Wyjaśnienie treści SWZ

Dotyczy: postępowania o udzielenie zamówienia publicznego pn.

**Budowa budynku Centrum Aktywności Lokalnej w Mszczonowie - w celu uruchomienia Domu Pobytu
Dziennego dla seniorów i osób niesamodzielnych oraz Punktu Rehabilitacyjnego służącego realizacji
zadań w zakresie ochrony zdrowia**

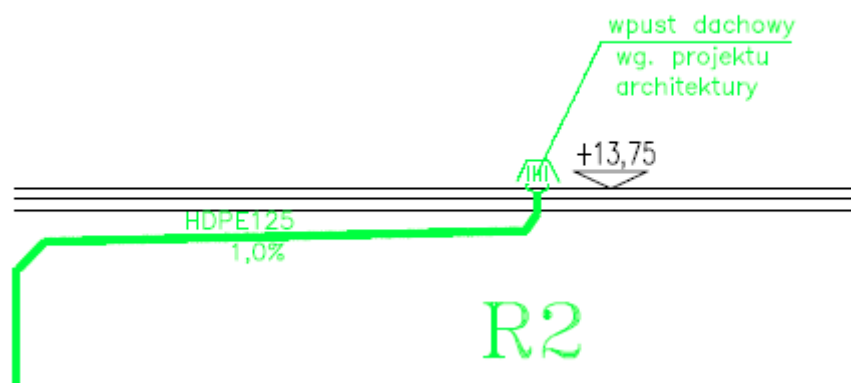
Prosimy o załączenie detalu wpustu dachowego. Brak w dokumentacji.

Poniżej uszczegółowienie rozwiązania wpustów dachowych w korytach:

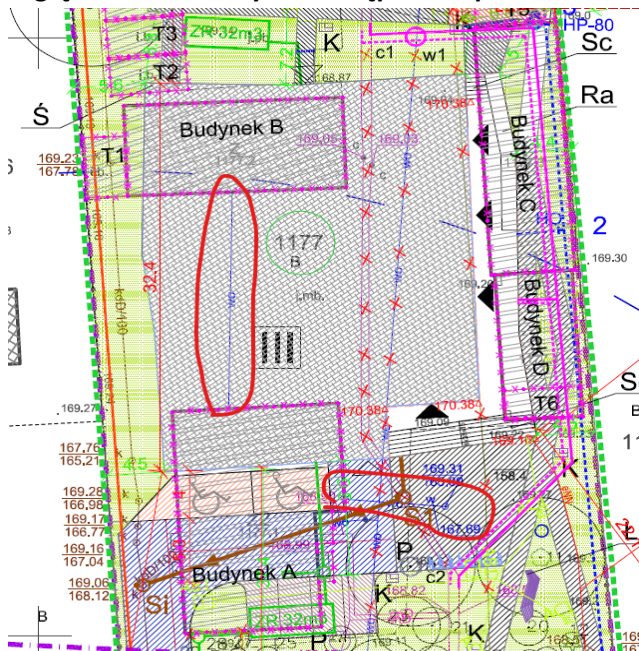
Zachowując ciągłość powyższych pytań prosimy o informację co z odcinkami wodociągu zaznaczonymi poniżej na rysunku? Czy je również zlikwidować? Po czyjej stronie jest likwidacja? Jaka jest jego średnica, zagłębienie? Prosimy o udostępnienie profilu.

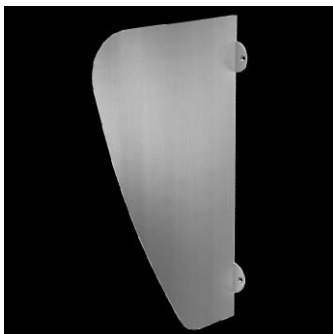
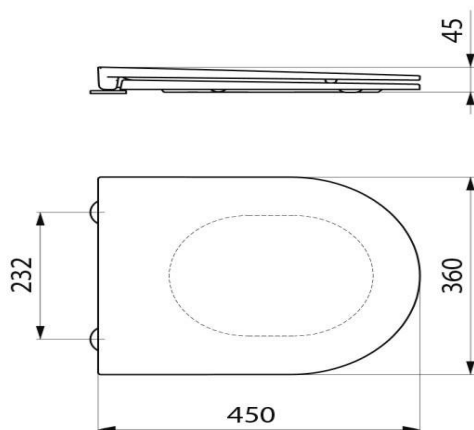
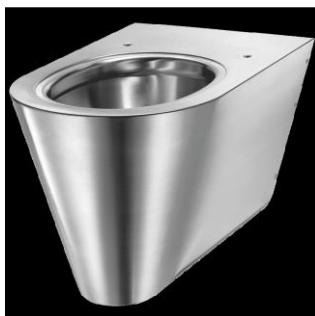
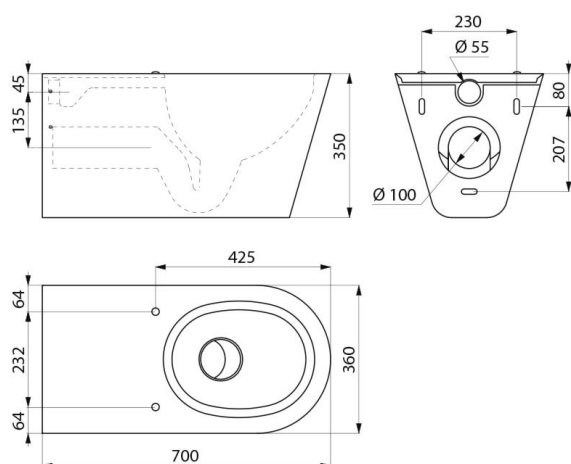
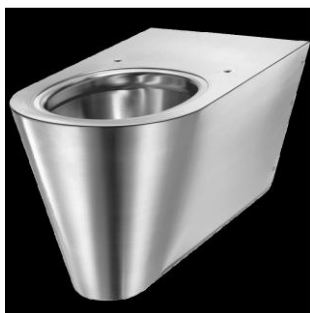
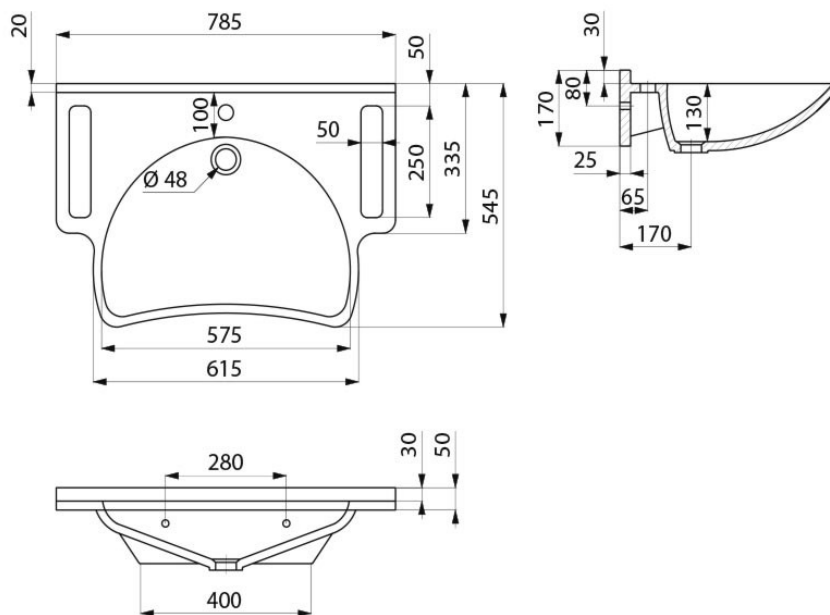
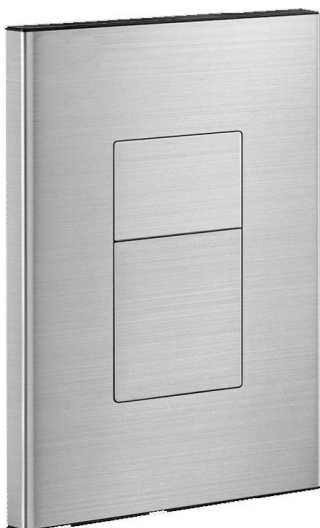
Na rysunku „22_01_24 Detal – łazienka” nie są uwzględnione wszystkie elementy wyposażenia sanitarnego. Prosimy o uzupełnienie parametrów pozostałych elementów. Brak takich informacji może wpłynąć na nieporównywalność ofert. Brakuje np. parametrów baterii umywalkowych, baterii zlewozmywakowych, przycisków spłukujących do wc i pisuarów, zlewozmywaków, miski ustępowej itp. W związku z powyższym prosimy o załączenie zestawienia wraz z parametrami wszystkich elementów armatury sanitarnej, ceramiki i wyposażenia sanitarnego.

Wycenić zgodnie z odpowiedzią do pytania nr 44. Pozostałe elementy zgodnie z poniższym uszczegółowieniem:
